URBANISTIČKI PLAN UREĐENJA DIJELA NASELJA KOŠLJUN

IZVJEŠĆE O JAVNOJ RASPRAVI

Županija: ZADARSKA ŽUPANIJA Općina/Grad: GRAD PAG		
Naziv prostornog plana: URBANISTIČKI PLAN UREĐENJA DIJELA NASELJA KOŠLJUN		
Odluka predstavničkog tijela o izradi plana: Službene novine Grada Paga br. 10/2019, 13/2019.	Odluka predstavničkog tijela o donošenju plana: Službene novine Grada Paga br.	
Javna rasprava (datum objave): „Zadarski list“, 21.7.2021. web stranice Grada Paga, 21.7.2021. web stranice MPUGDI, 26.7.2021.	Javni uvid održan: od 26.7.2021. do 24.8.2021.	
Pečat tijela odgovornog za provođenje javne rasprave:	Odgovorna osoba za provođenje javne rasprave: _____ Marija Radoslović, dipl. iur.	
Suglasnost na plan prema čl. 108. Zakona o prostornom uređenju ("Narodne novine" br. 153/13, 65/17, 114/18, 39/19, 98/19): klasa: _____ ur.broj: _____ datum: _____		
Pravna osoba/tijelo koje je izradilo plan: URBANISTICA d.o.o. Zagreb, Gajeva 2a		
Pečat pravne osobe/tijela koje je izradilo plan: <div style="text-align: center;">  </div>	Odgovorna osoba: <div style="text-align: center;">  </div> _____ Jasminka Pilar-Katavić, dipl.ing.arh.

GENERALNI PLAN BR. 1.

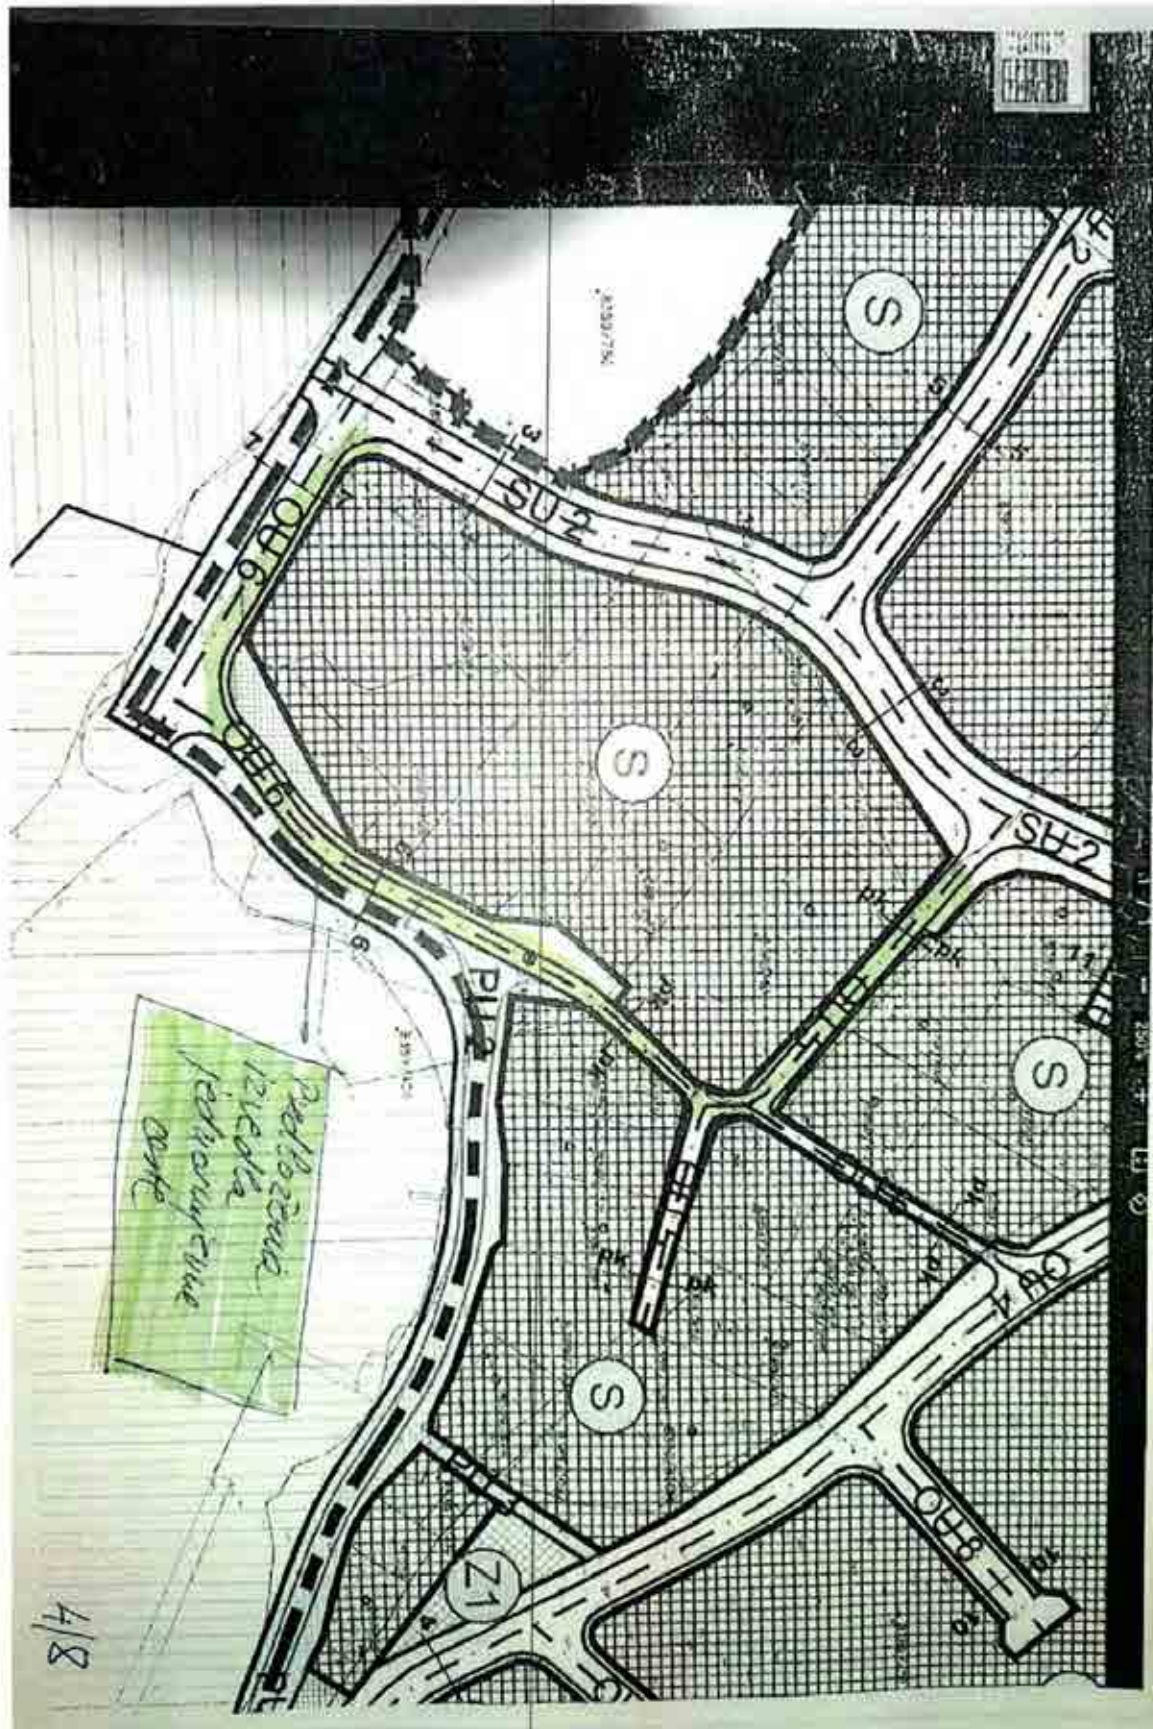
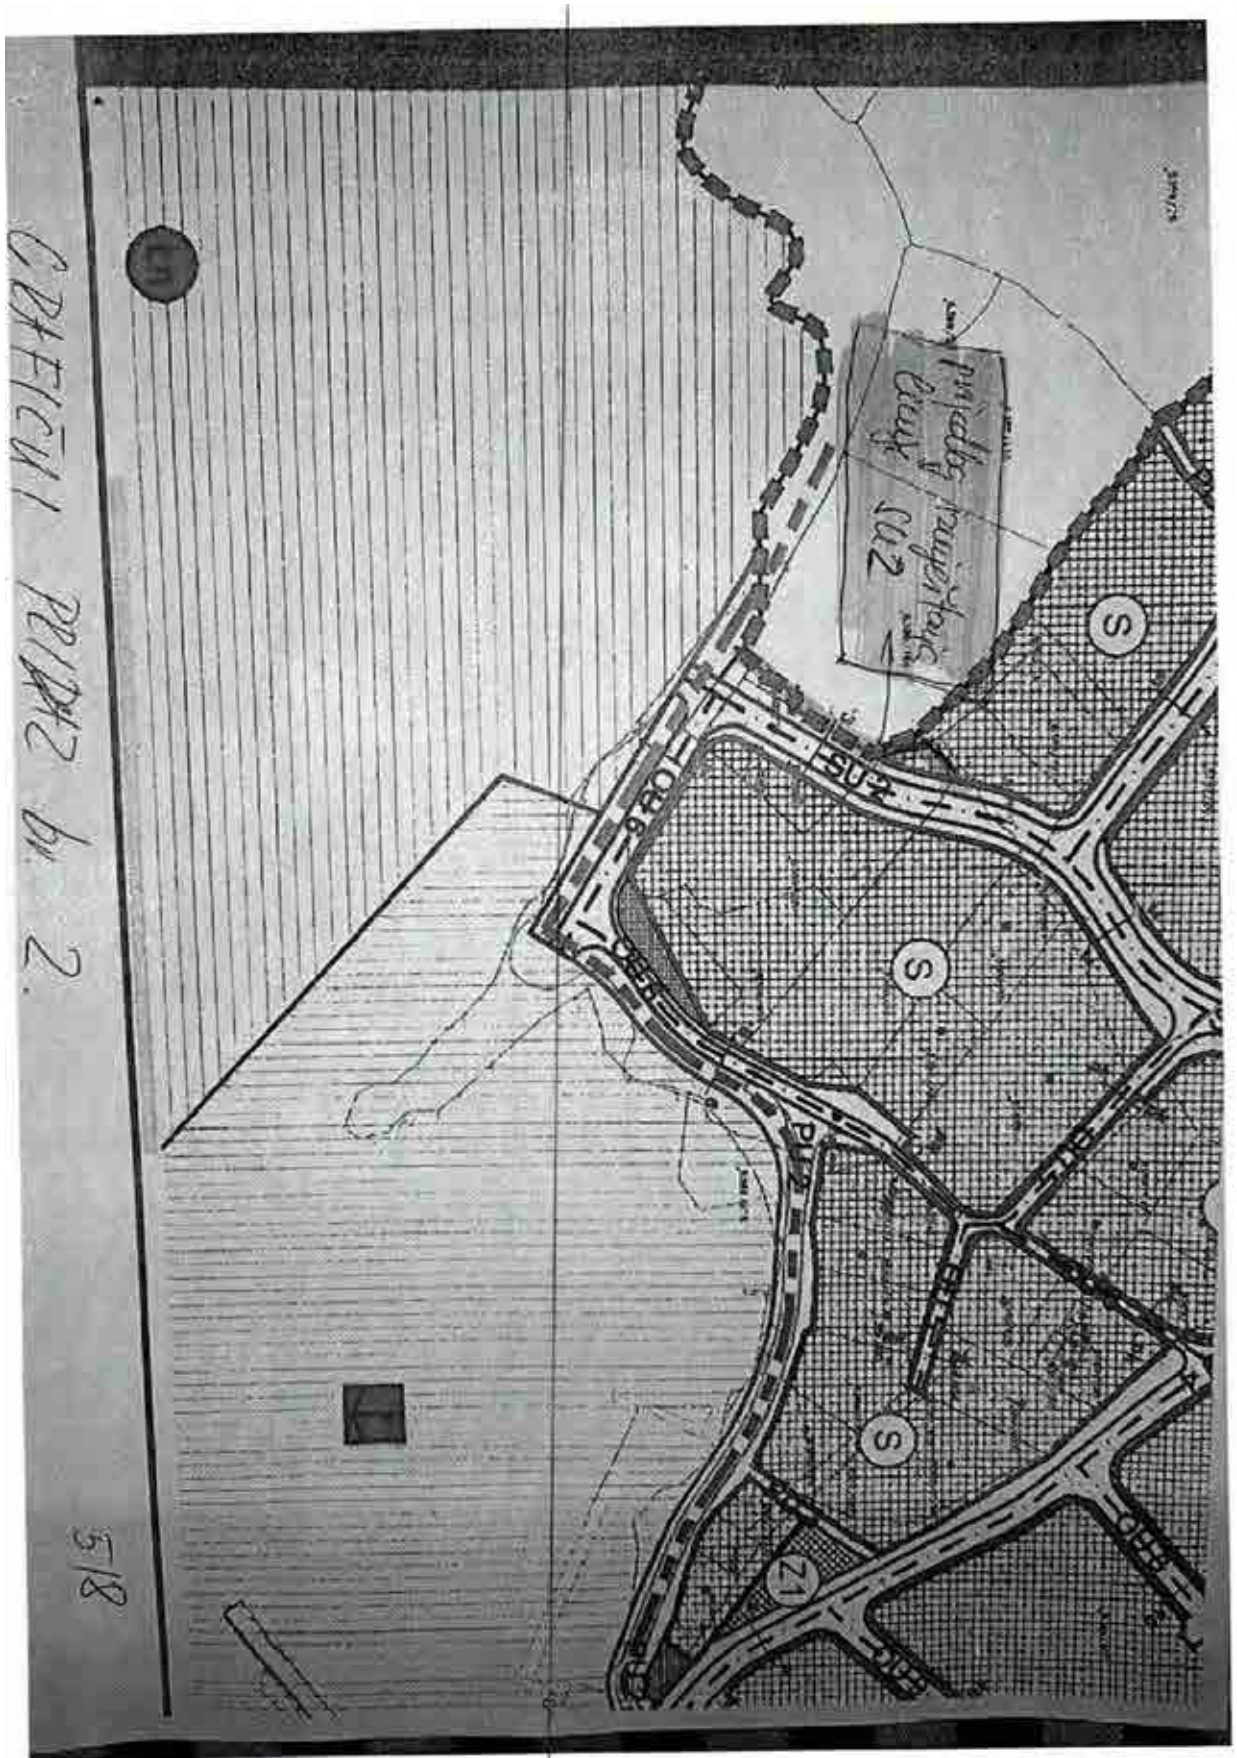
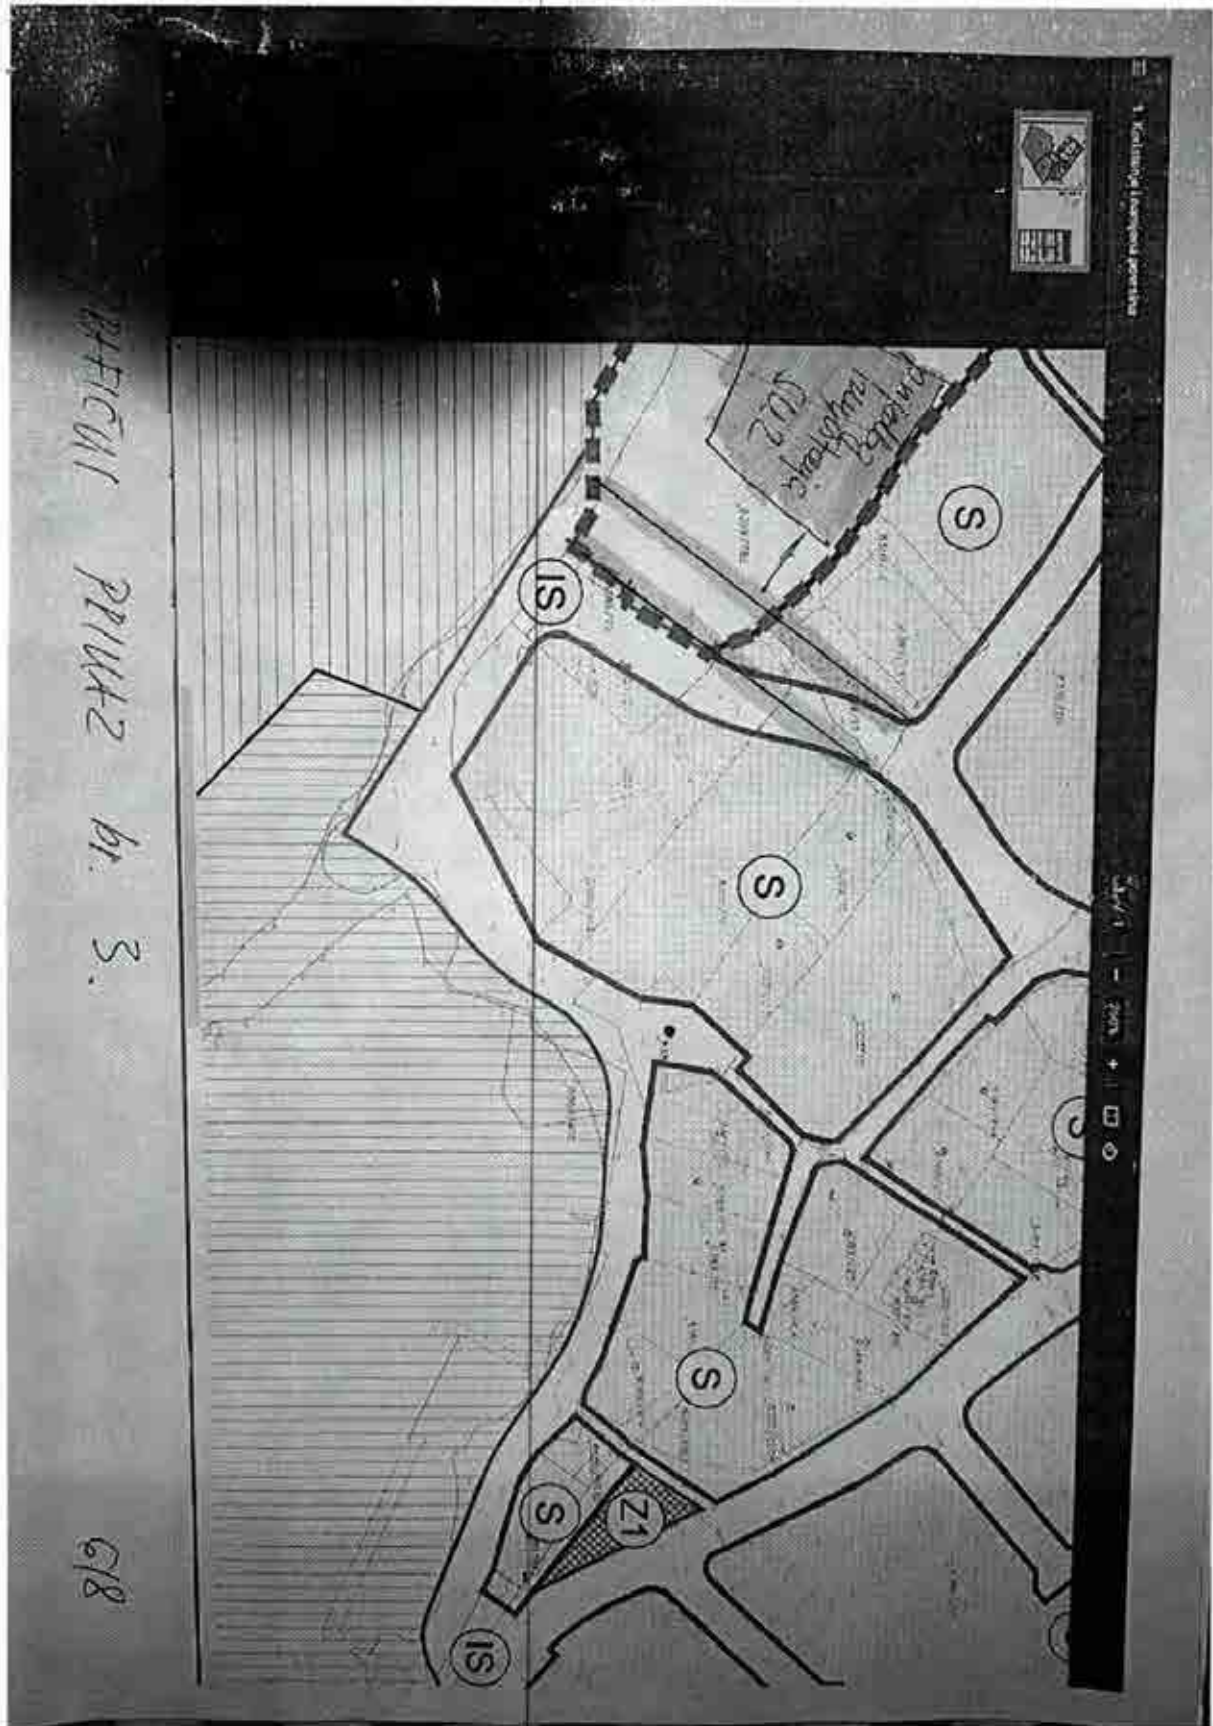
Predlažem (prijedlog br. 2.), da se sukladno *grafičkom prikazu 2. iz prilogu*, linija SU2 pomakne prema zapadu na način da prati granicu k.č. 8389/22 a što će omogućiti racionalno korištenje i očuvanje maksimalnog mogućeg kapaciteta čestica. Sama buduća prometnica izmjestila bi se minimalno te bi ostala u svom punom profilu.

Konačno, **predlažem (prijedlog br. 3.)** izrađivaču da se prometnica SU2 izmjesti prema zapadu na način koji je prikazan u *grafičkom prikazu br. 3. u prilogu*. Navedeno predlažemo iz razloga što je sama svrha prometnice SU2 „sabitati“ buduću promet te omogućavati pristup luci nautičkog turizma

ali i prostoru R3 zone. „Sabirati“ promet koji bi bio usmjeren prema OU6 (jednosmjerna ulica) potencijalno dovodi do prometnog problema.

Također, prometnicu nije moguće u ovom postupku izmjestiti na način predložen u *prijedlogu 3.* jer je za područje sportsko-rekreacijske namjene Prostornim planom uređenja Grada Paga određena obveza izrade urbanističkog plana uređenja te ovim Planom nije moguće zadirati u prometno rješenje predmetne zone.
